## Modulo per la presentazione delle osservazioni per i piani/programmi/progetti sottoposti a procedimenti di valutazione ambientale di competenza statale

ID 10276 -PROGETTO FSRU ALTO TIRRENO E COLLEGAMENTO ALLA RETE NAZIONALE GASDOTII  
PRESENTATO DALLA SOCIETA' FSRU ITALIA S.R.L.

## TESTO DELL' OSSERVAZIONE

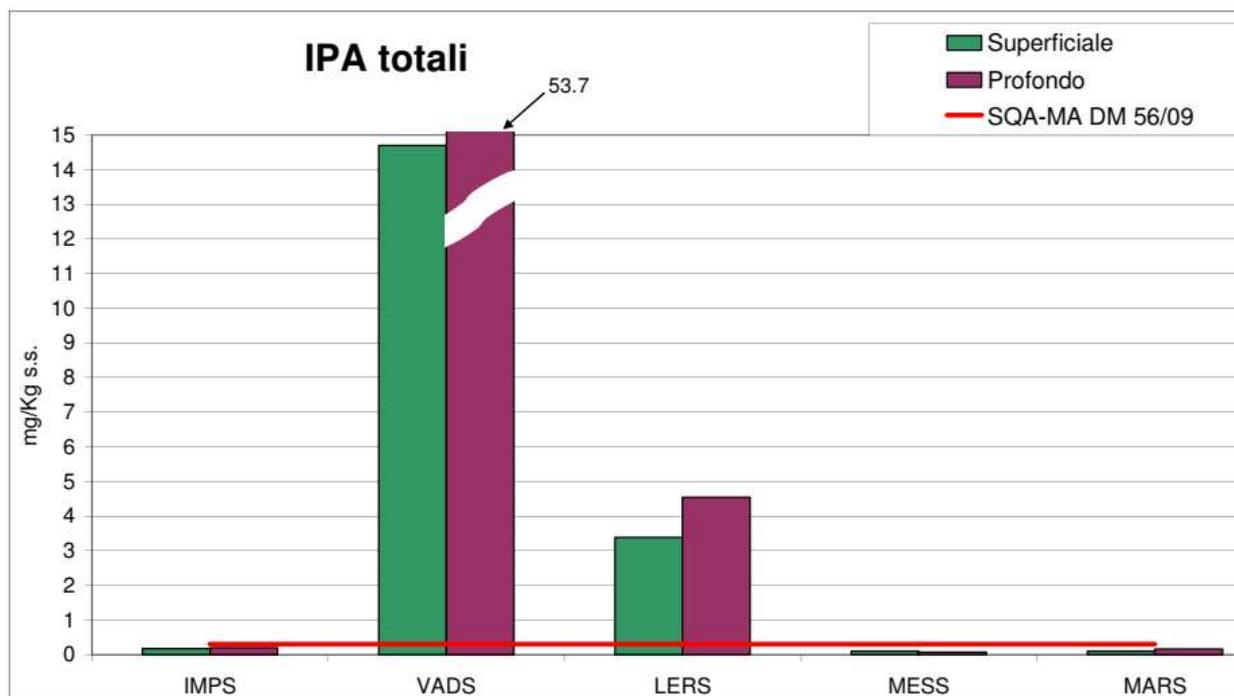
La collocazione in mare aperto e la connessione con il tratto di gasdotto sottomarino richiedono una modifica rilevante della FSRU che comprende la realizzazione della torretta di ormeggio. L'intervento è solo accennato al par. D.8.1.1.1 "Sistema di esportazione gas a torretta" del Rapporto preliminare di Sicurezza è scritto che "nell'attuale fase di sviluppo del progetto tali impianti non sono compiutamente definiti"; per la completa definizione si rimanda alla fase di ingegneria di dettaglio.

In particolare non risultano evidenziati compiutamente i dettagli costruttivi delle strutture che ineriscono al collegamento della nave FRSU con la torretta (per rendere possibile la rotazione di 360 gradi della nave) sia per quanto riguarda le modifiche necessarie alla prua della nave sia per quanto

riguarda il trasferimento del gas dalla nave alla tubazione flessibile (che giunge alla struttura sottomarina PLEM)

**Essendo le modifiche (come visto solo accennate) di importanza sostanziale, si ritiene che la mancanza di precise indicazioni e illustrazioni specifiche per la nave in questione, costituisca una manchevolezza di assoluta importanza e anche un significativo vulnus alla facoltà di presentare osservazioni.**

Figura 5.3: Perimetrazione Rischio di Incidente Rilevante Azienda Sarpom S.r.l.

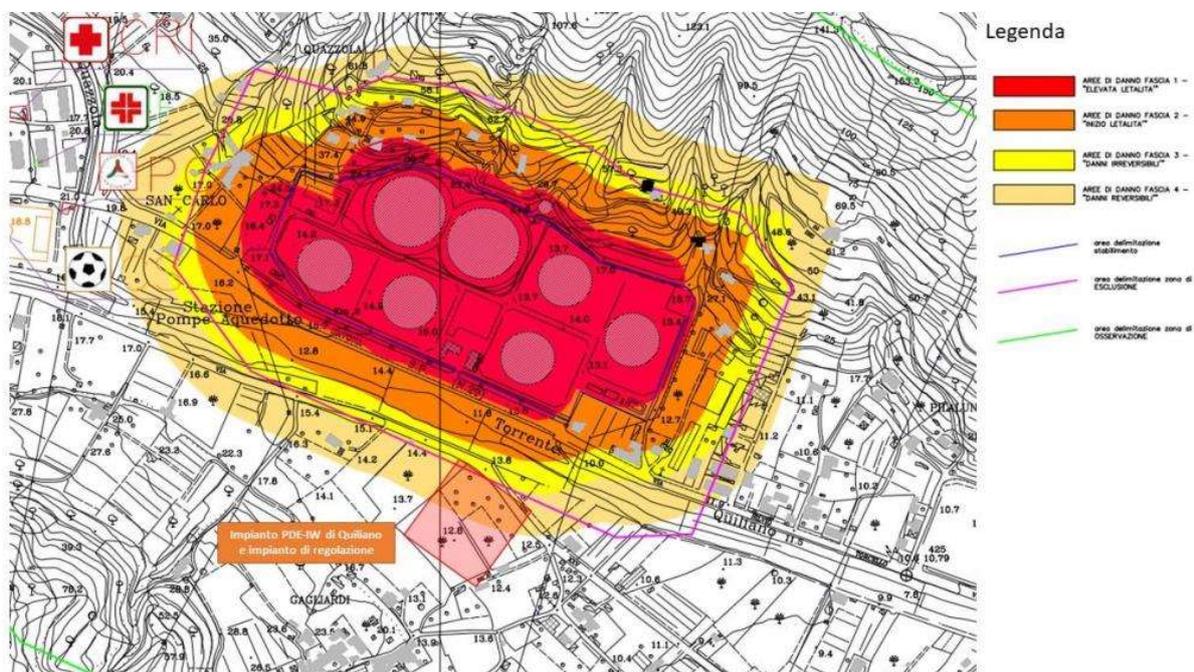
**Considerazione:** In un contesto così complesso, come evidenziato, con una previsione di strutture estremamente vicine costituite dal Deposito petrolifero SARPOM a rischio di incidente rilevante (soggetto al D.Lgs. 105/2015) e l'impianto PDE con gas naturale ad alta pressione, tra 75 bar e 100 bar, risulta indispensabile una attenta e approfondita verifica delle possibili interazioni, considerando non solo gli effetti dei potenziali scenari incidentali di SARPOM verso il PDE ma anche, all'inverso, i rischi di rilasci accidentali di gas naturale che possono avere origine nel PDE. La valutazione dei rischi da sorgenti PDE e degli

**effetti sull'area circostante è fondamentale anche ai fini della sicurezza della viabilità compresa tra PDE e SARPOM .**

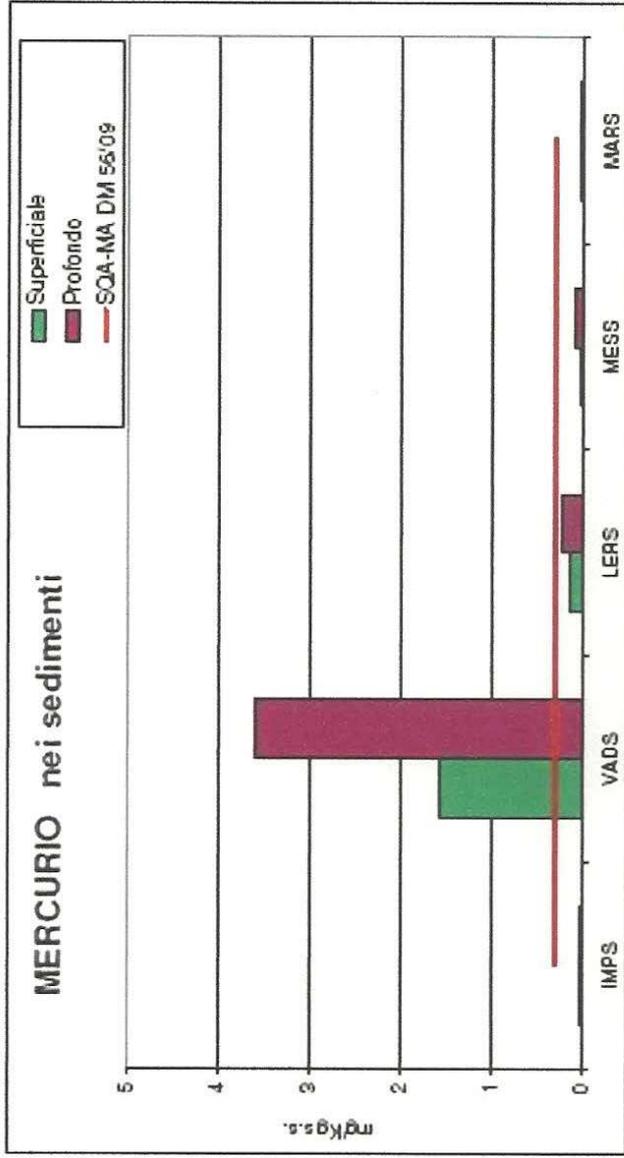
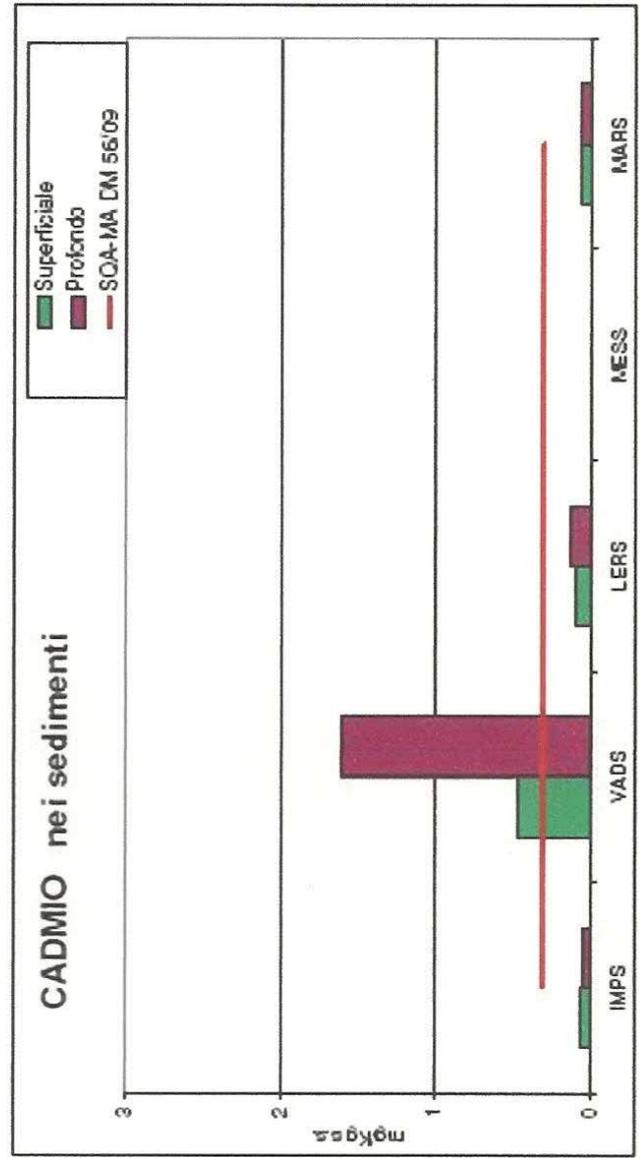
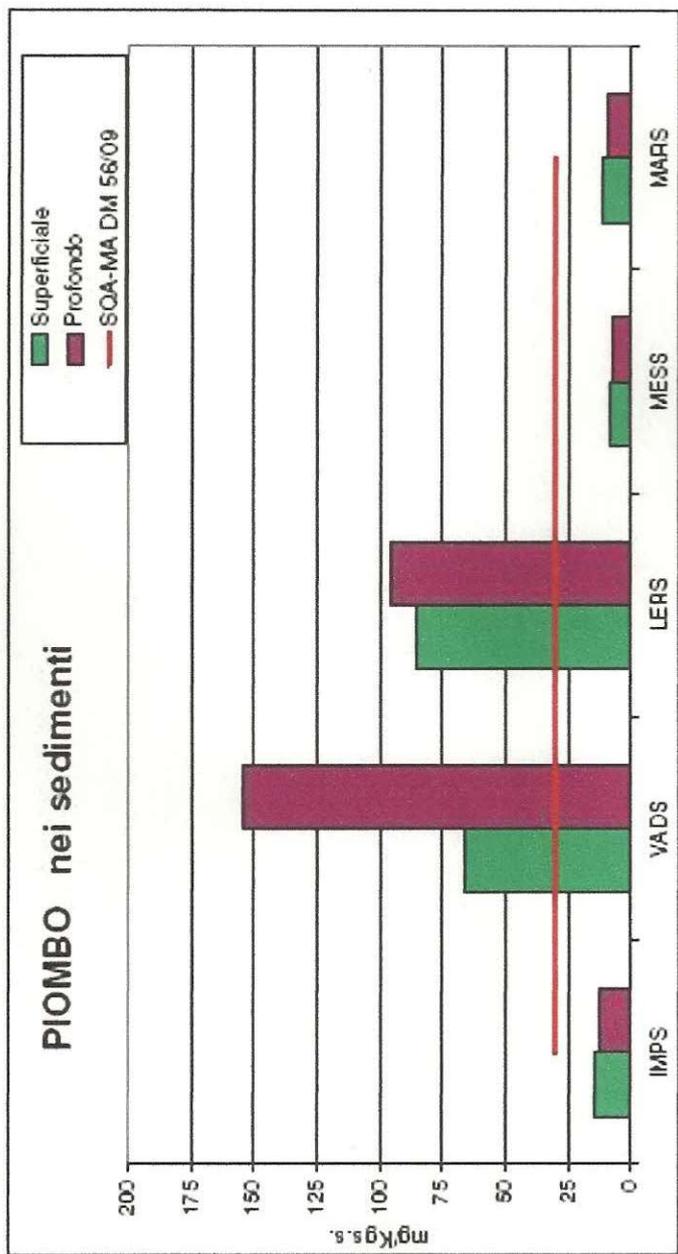
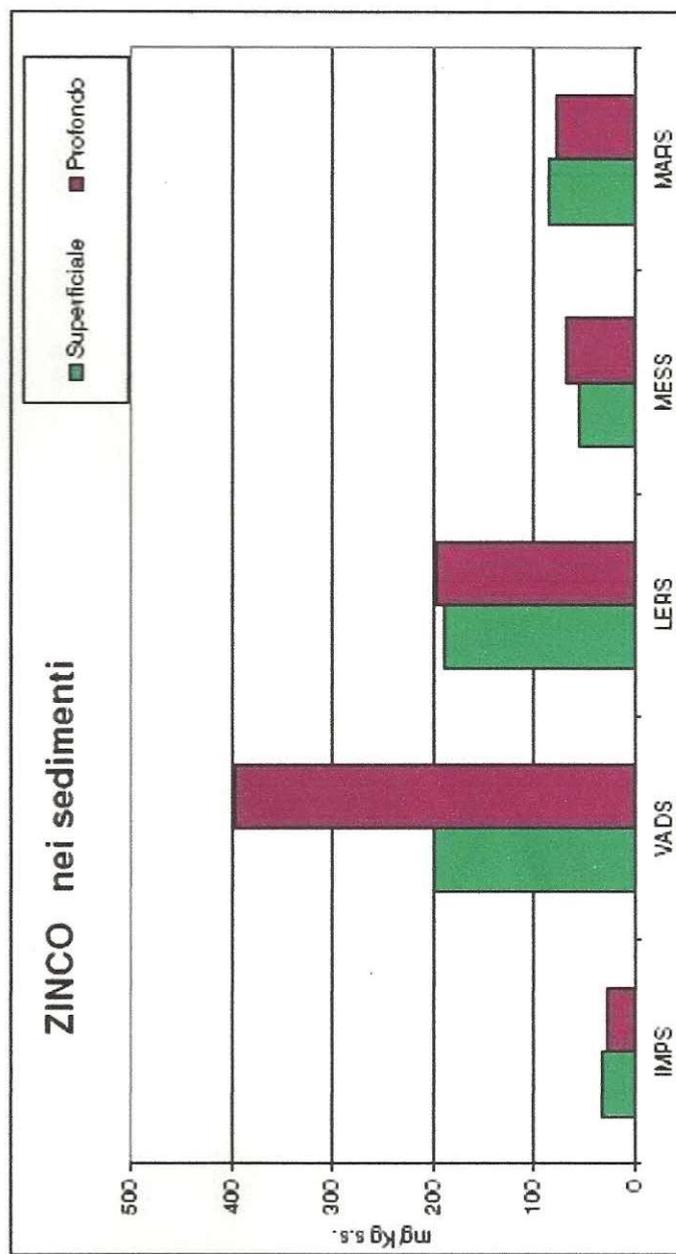
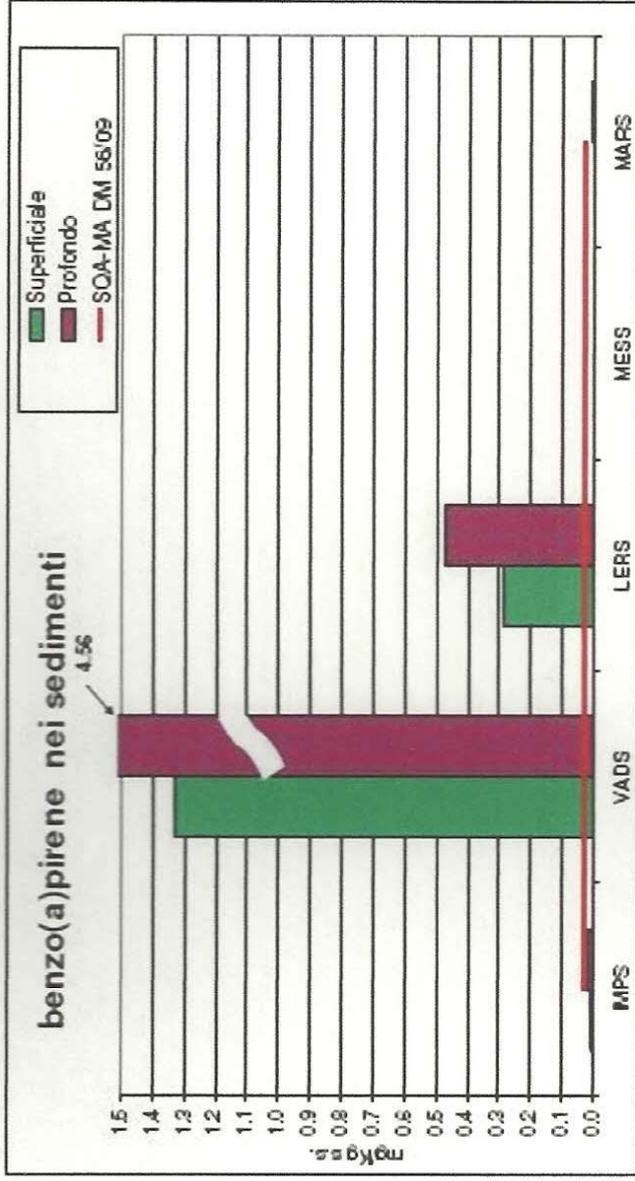
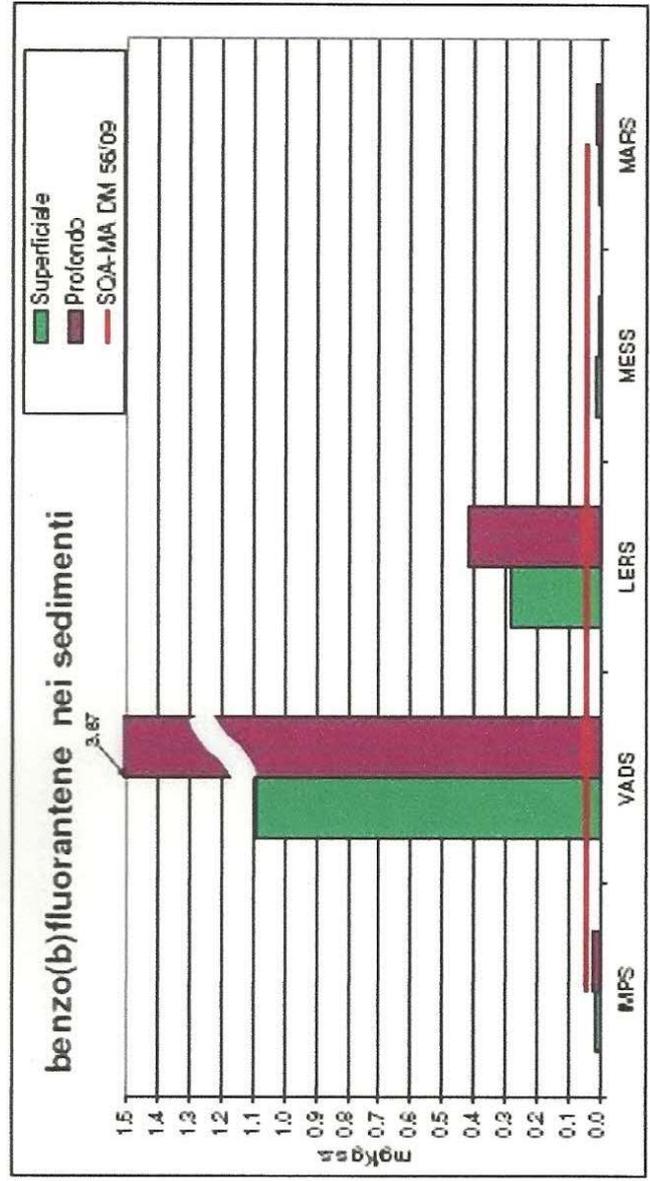
Nel citato studio ARPAL si consideri il punto di campionamento corrispondente alla foce del torrente Quiliano, identificato con "VADS", dove tra gli altri, sono stati rilevati dei valori per gli IPA oltre 100 volte al limite di SQA. (vedasi successiva osservazione 4)

Il microtunnel previsto nel progetto partendo dalla terraferma giungerebbe alla struttura sottomarina denominata PLEM: questa struttura verrebbe realizzata sul fondale marino a circa 700 metri dalla costa e **evidentemente andrebbe a interferire (anche con significativi rimescolamenti) con i sedimenti marini in presenza di valori notevolissimi di molti inquinanti (solo a titolo di esempio gli IPA-idrocarburi policiclici aromatici-circa 100 volte superiori al limite di SQA -MA DM 56/09)** riportati nel documento ufficiale *ARPAL Programma di monitoraggio per il controllo dell'ambiente marino costiero ligure. Periodo di controllo: Agosto 2008 - Luglio 2009. pubblicato nel 2010* *Link*  
*<https://ambientepub.regione.liguria.it/SiraQualMare/script/PubArchivioStudi.asp>*

**Questo aspetto molto importante non risulta considerato (vedasi il grafico esemplificativo seguente tratto dall'allegato 1)**
